FONDAZIONE AMBIENTALISTA MAREVIVO
LUNGOTEVERE ARNALDO DA BRESCIA SCALO DE PINEDO 00196 ROMA
TEL. +39 063222565 / +39 063202949 NAPOLI,

Oggetto: **PRARU SIN-Bagnoli-Coroglio**

Mappa di contesto con ubicazione dei nuovi scarichi Fognari previsti dal PRARU nell'area della ZSC Gaiola-Nisida

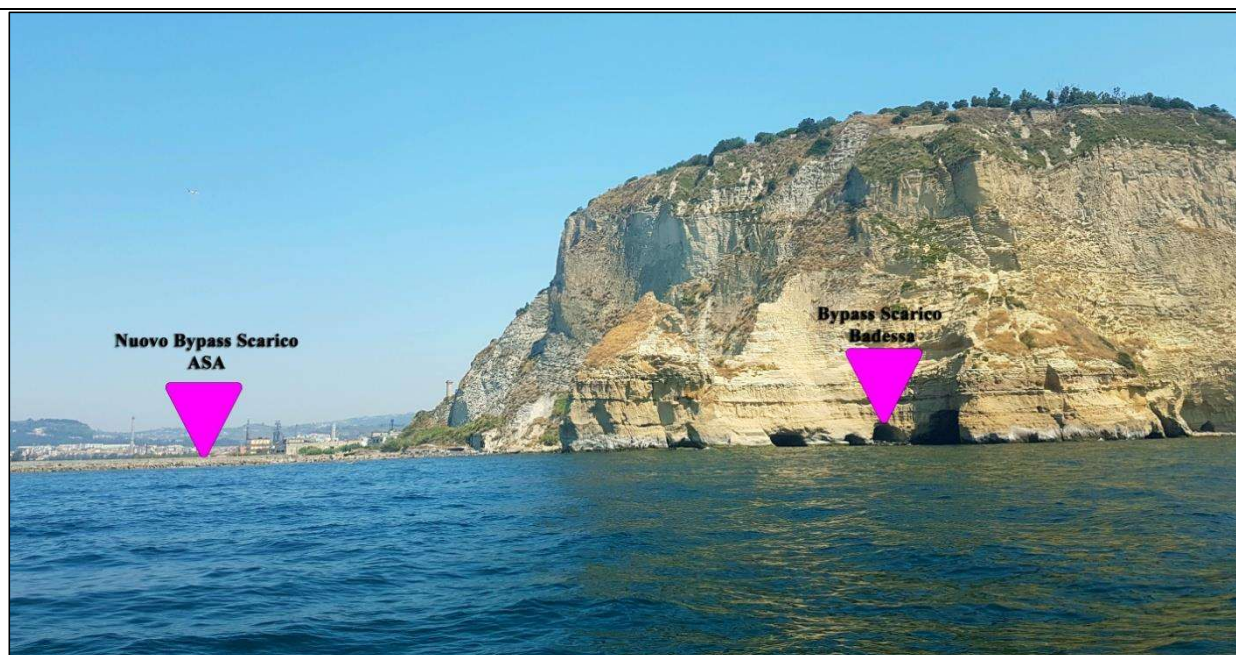
- Da qui la necessità di aprire un nuovo ulteriore scarico di Bypass sulla spiaggia di Coroglio (in piena ZSC) per far fronte all'aumento di portata che confluirà all'impianto di Coroglio che si aggiungerà all'esistente scarico di Bypass già attivo in piena ZSC.

- Oltre a ciò, il progetto prevede la realizzazione di una terza condotta sottomarina per aumentare la portata dei reflui sfocianti a -50 m di profondità, proprio nei pressi dei 3 principali banchi rocciosi ospitanti la biocenosi del coralligeno.

<i>Per i motivi sopra enunciati si chiede di rivedere integralmente il progetto relativo al riassetto della rete fognaria dell'area al fine trovare soluzioni alternative con non compromettano e no incidano nella Zona Speciale di Conservazione IT8030041 "Fondali marini di Gaiola e Nisida" della Rete Natura 2000 e che si colga l'occasione irripetibile di eliminare da essa anche l'attuale scarico esistente piuttosto che aggiungercene di nuovi.</i>

Vista da mare dell'attuale scarico di Bypass sversante nella Cala Badessa e ubicazione del Secondo scarico di ByPass in progetto previsto dal PRARU adiacente alla spiaggia di Coroglio.

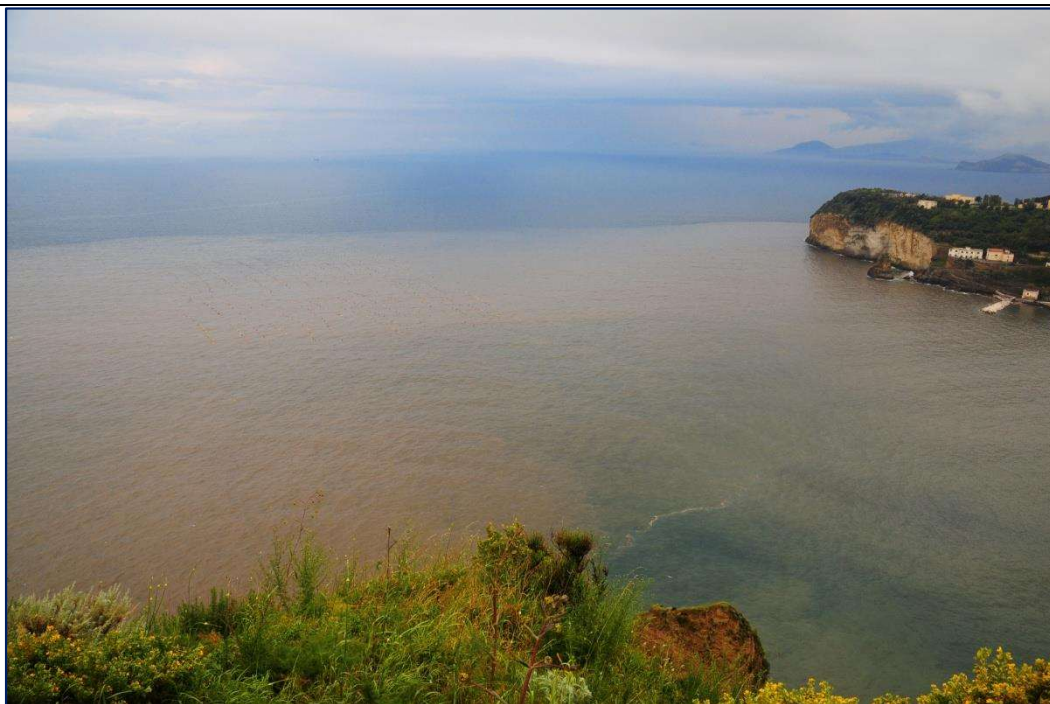
L'area già soffre da diversi anni dello scarico di bypass dell'Impianto di pretrattamento acque reflue di Coroglio, che, essendo stato costruito sottodimensionato rispetto al carico di acque reflue in esso convogliate dal collettore ASA (Arena S. Antonio), quasi sempre esonda direttamente in mare all'interno della ZSC in caso di pioggia.
Dopo anni di attese affinché fosse adeguato l'impianto ed eliminato questo scarico di troppopieno già esistente che offende e degrada un luogo di inestimabile valore naturalistico e culturale, si apprende dalla lettura della Relazione Tecnica relativa al Progetto Infrastrutture e Servizi relativa ai Sistemi di sollevamento e trattamento delle acque reflue e di falda, contenuta nel PRARU di Bagnoli che:
